■ 조건부 매입 시 이행여부 (4단계 품질점검이행결과 확인서 제출시)

이행결과 청신호 건축가 자문 의견 반영 도면

제목 2019년 1차 청신호 디자인심의 결과통보(고척동 171-1,4, 177-1)

■ 청신호 디자인 심의 조건부 사항 이행결과

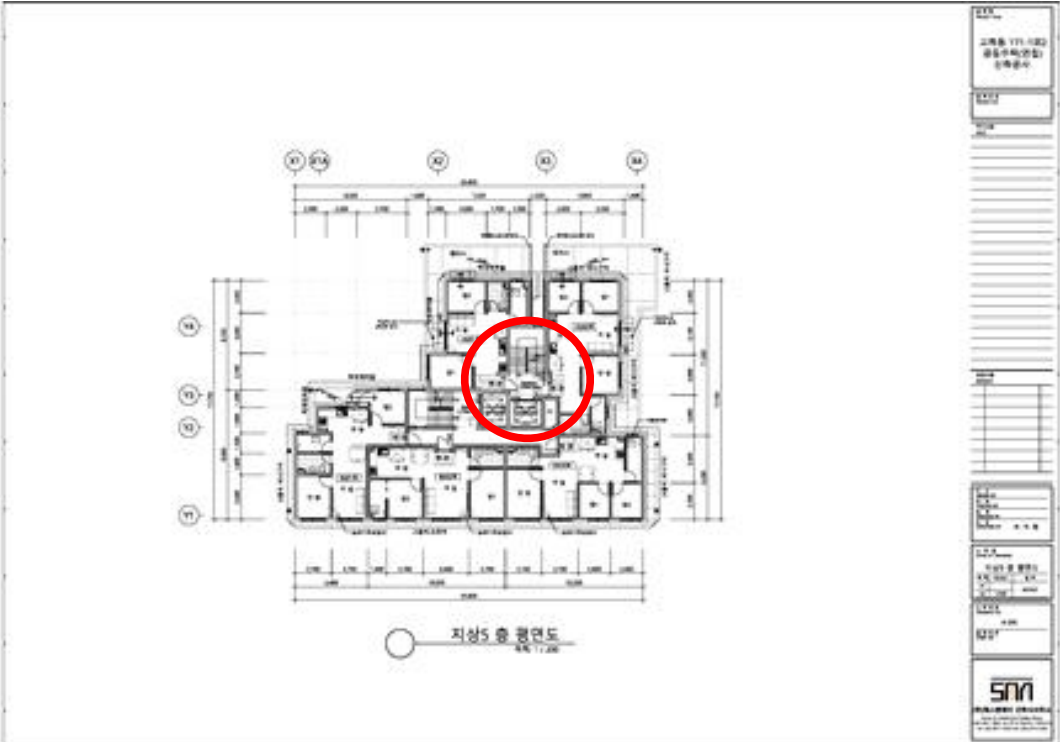
신청주택	심의결과	조건부사항
구로구 고척동 171-1,4, 177-1	조건부 통과	- 양 코어 진입부(주민공동시설 앞)에 완충공간(홀) 조성 - 창호 색상 도면에 명기 - E/V 앞 세대현관문 간섭 해결 - 장방향 투시형 난간 구조안전성 확보 - 약정도면 제출시 우수배관 위치 및 재질 표기(정면 설치 지양) - 투시형 난간 일조권 방향 제외하고 파라펫으로 변경 검토(권장사항)

이행결과 - 양 코어 진입부에 완충공간(홀) 조성 ==> 도면 반영 완료
